**ZIE BIJZONDERE VOORWAARDE(N)**

WONING ZALM 44

onderwerp: NS_kelderverdieping

Geyskens - Declercq
BOUWPLAATS: Zalmstraat 44, 9000 Gent

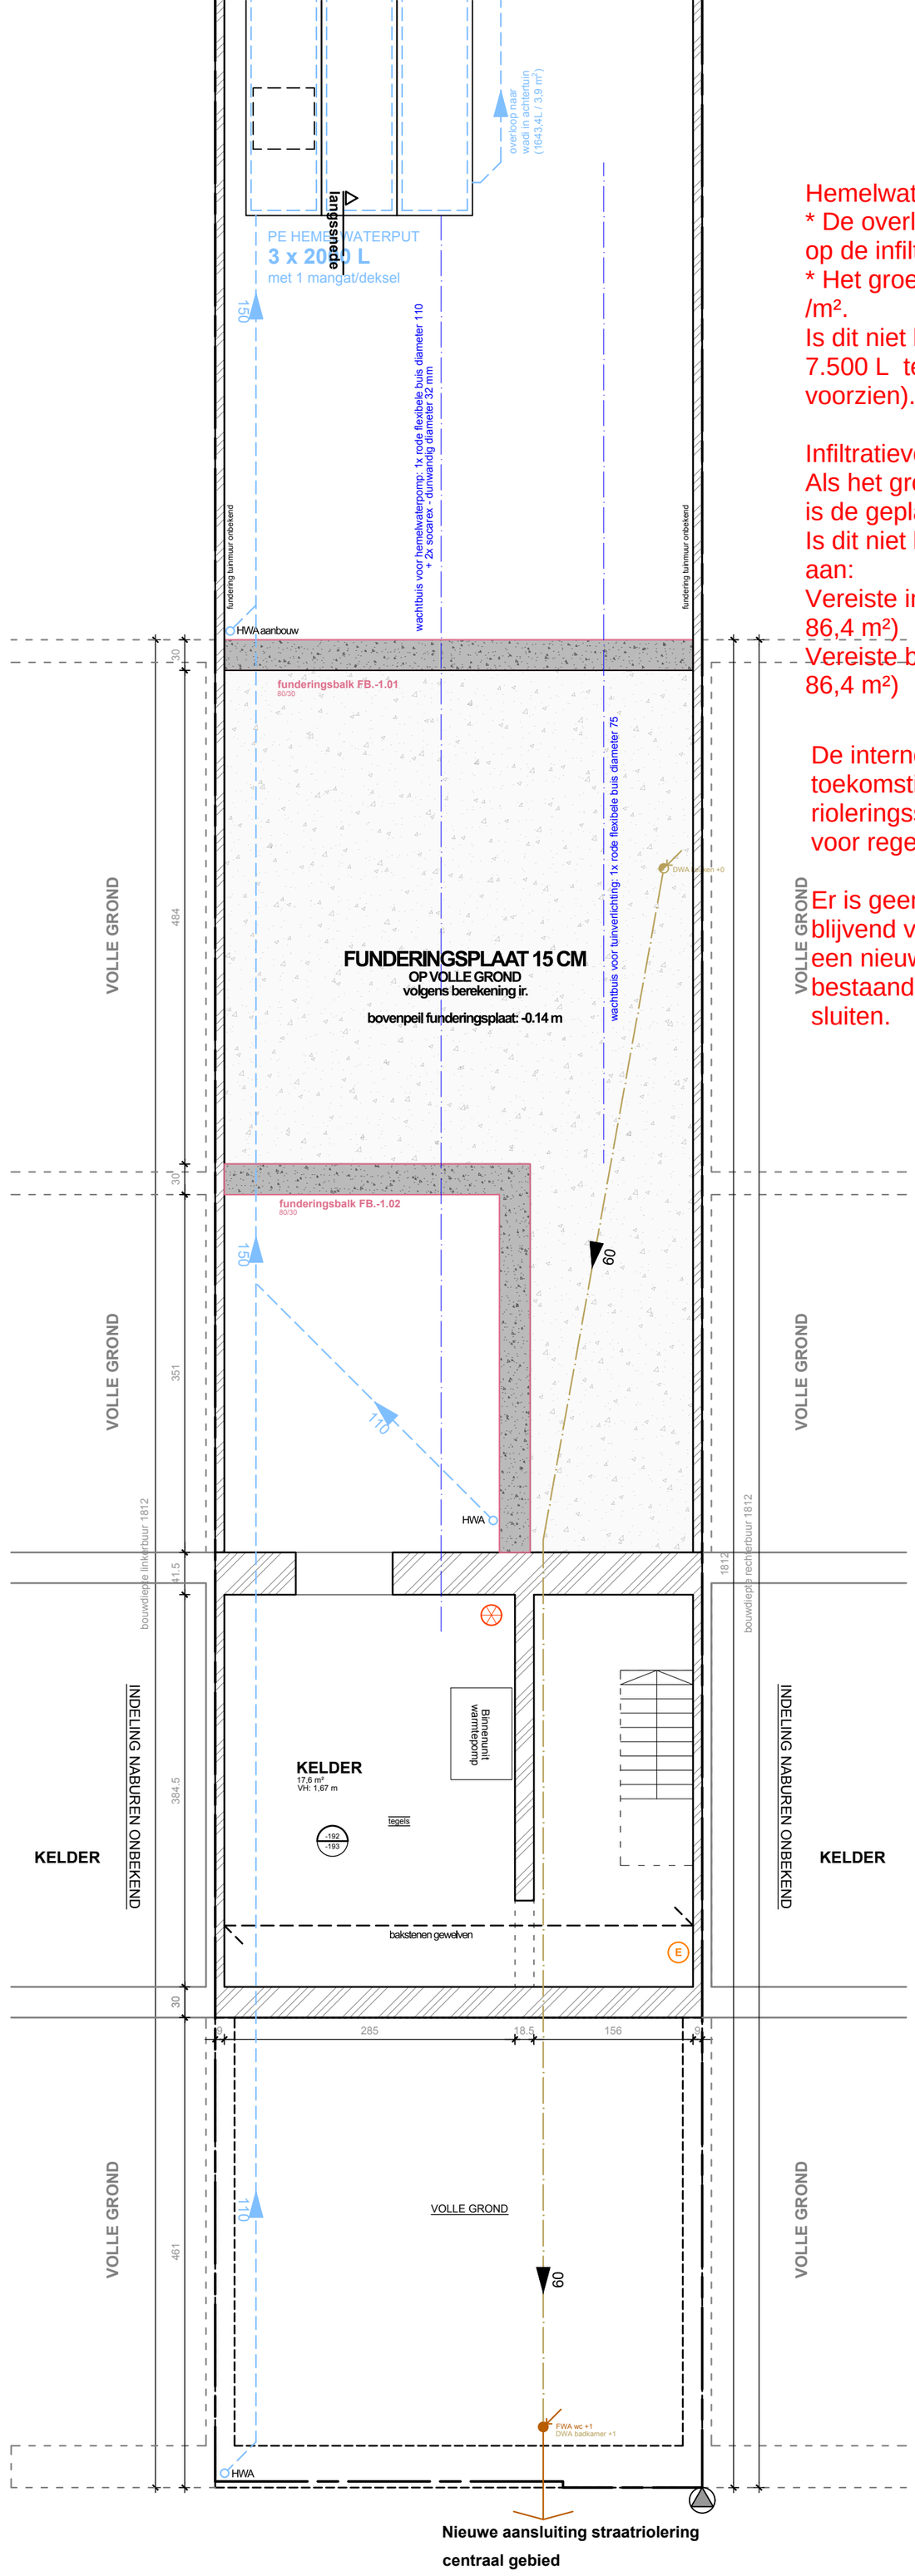
Hemelwaterput / Opslagcapaciteit groendak
* De overloop van de hemelwaterput moet worden aangesloten op de infiltratievoorziening.
* Het groendak dient een opslagcapaciteit te hebben van 50 L /m².
Is dit niet het geval, dan dient de inhoud van de hemelwaterput 7.500 L te bedragen (i.p.v. 6.000 L zoals in de plannen voorzien).

Infiltratievoorziening / Groendak
Als het groendak een opslagcapaciteit heeft van 50 L/m². Dan is de geplande infiltratievoorziening voldoende.
Is dit niet het geval, dan dient de infiltratievermogen te voldoen aan:
Vereiste infiltratieoppervlakte van minstens 6,91 m² (8% van 86,4 m²)
Vereiste buffervolume bedraagt minstens 2.852 L (33 L/m² X 86,4 m²)

De interne riolering moet zo ontworpen worden dat een toekomstige aansluiting op een gescheiden rioleringsstelsel mogelijk is (afzonderlijke aansluitingen voor regenwater en afvalwater).

Er is geen septische put getekend op het plan, deze moet blijvend voorzien worden (hetzij door het plaatsen van een nieuwe septische put, hetzij door hergebruik van de bestaande). Alle en enkel de toiletten zijn hierop aan te sluiten.
